改善箇所説明図

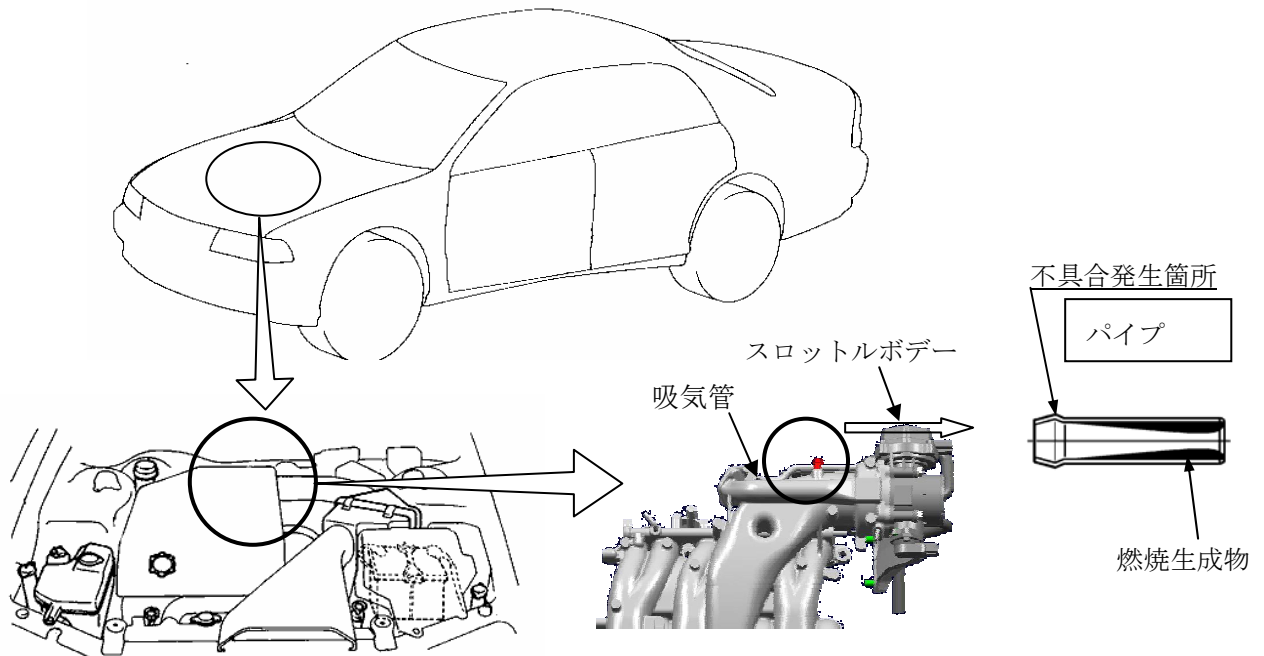
原動機からブレーキ倍力装置用負圧を取出すパイプの位置が不適切なため、パイプ内部に原動機の燃焼生成物が付着・堆積することがある。そのため、そのままの状態で使用を続けると、最悪の場合、パイプ径が縮小し、ブレーキペダルを短時間に繰り返し操作した際に負圧の供給が遅れ、ブレーキペダルの操作力が増大するおそれがある。

全車両、スロットルボデーと吸気管の間にスペーサーを追加し、ブレーキ倍力用負圧取出し用パイプを移設する。

注： 内は移設部位を示す。
